電源開発株式会社
大間原子力発電所

意見聴取会指摘事項について
(地盤関係)

平成19年3月
原子力発電安全審査課

図-1.1(a) 常時の主応力図

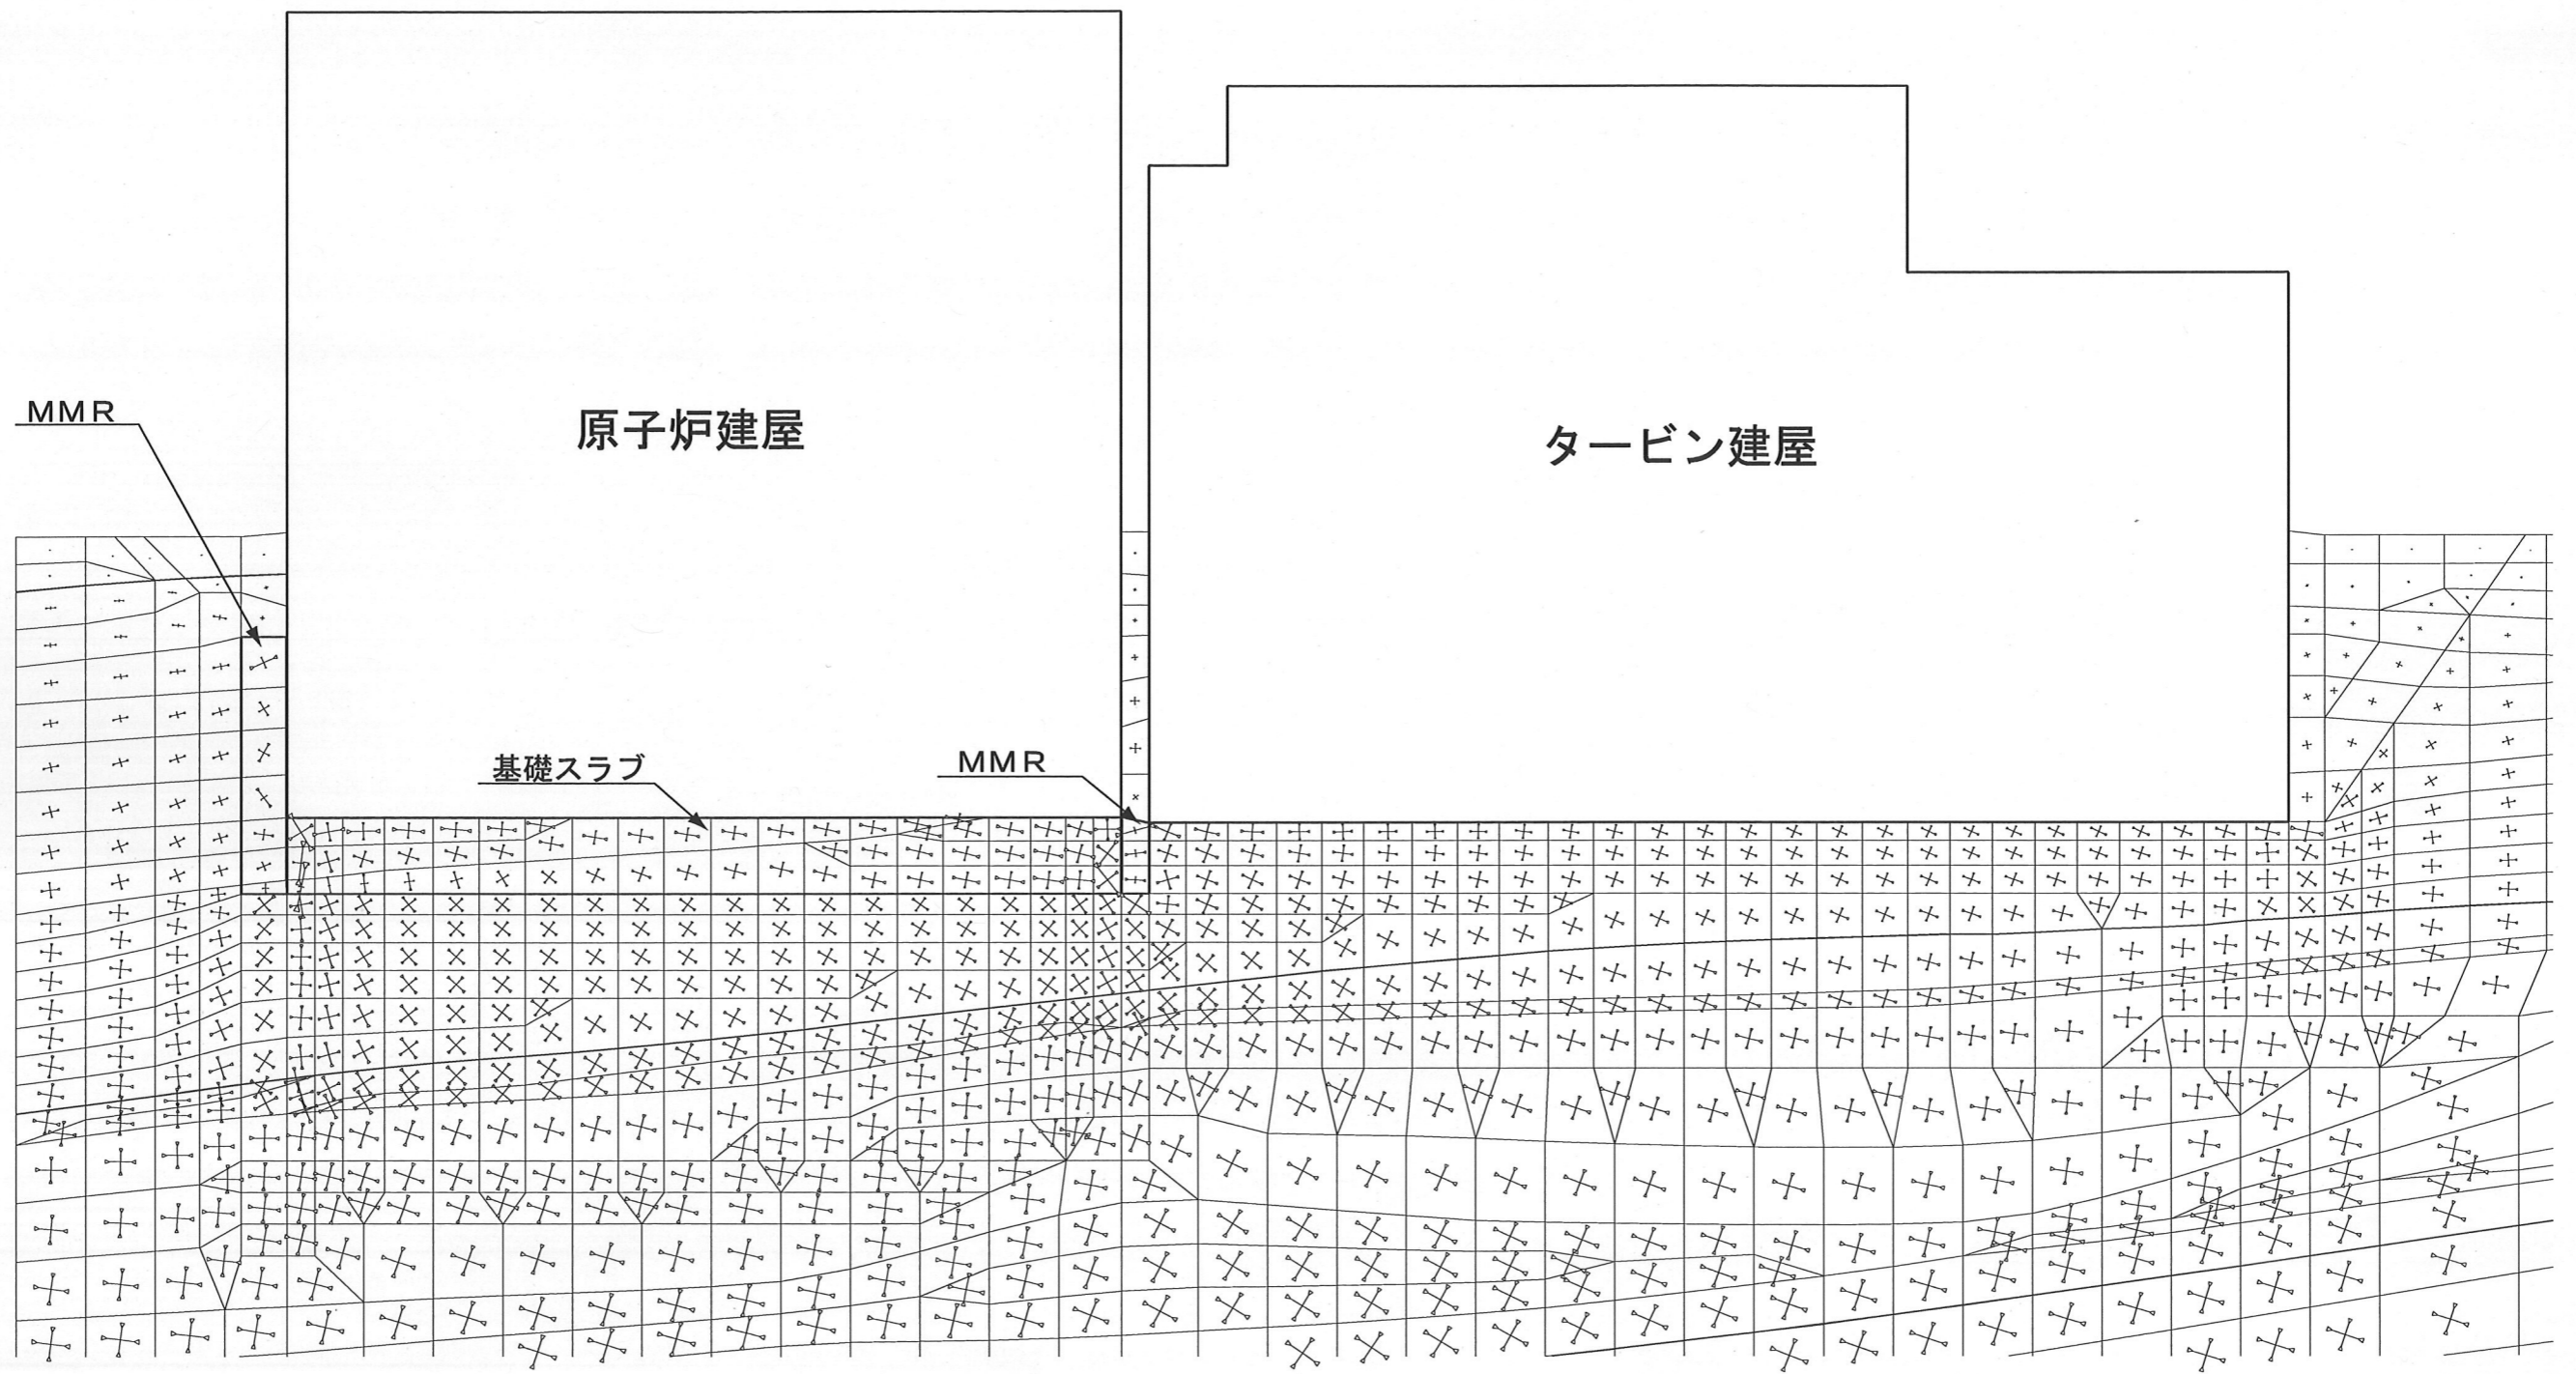
- 1) T. P. +4.8mまでマンメイドロック（以下「MMR」という。）による建屋埋込み効果を考慮した解析において、建屋側方 MMR 部の地震時の応力状態について説明すること。

常時及び地震時において、原子炉建屋側方 MMR 部の変形に応じて MMR 部に応力が生じるが、建屋左側方 MMR 部の主応力の方向及び大きさは要素によって異なっている。

原子炉建屋基礎地盤の安定性を検討するため、原子炉建屋と地盤の掘削面の間を T. P. +4.8m まで MMR で埋戻したモデルによる動的 FEM 解析を行っている。X-X' 断面における常時の主応力図を図-1.1(a)、変形図を図-1.2(a)に、原子炉建屋の接地圧が最大を示す S_s-1 波入力の時刻 $t=17.76$ 秒における主応力図を図-1.1(b)に、変形図を図-1.2(b)に示す。

この原因は、図-1.3 に示すように、MMR 部の動せん断弾性係数 G_d は $8,580 \text{ N/mm}^2$ 、建屋左側方 MMR 部に隣接する基礎スラブの G_d は $10,170 \text{ N/mm}^2$ 、その上位の建屋 1 層目の G_d は 640 N/mm^2 、2 層目の G_d は $1,110 \text{ N/mm}^2$ であり、建屋側方 MMR 部の弾性係数は建屋・岩盤に比べて大きく一定であること、MMR 部に隣接する基礎スラブ及び建屋内の弾性係数が層ごとに異なっている剛性差の影響によることとしている。
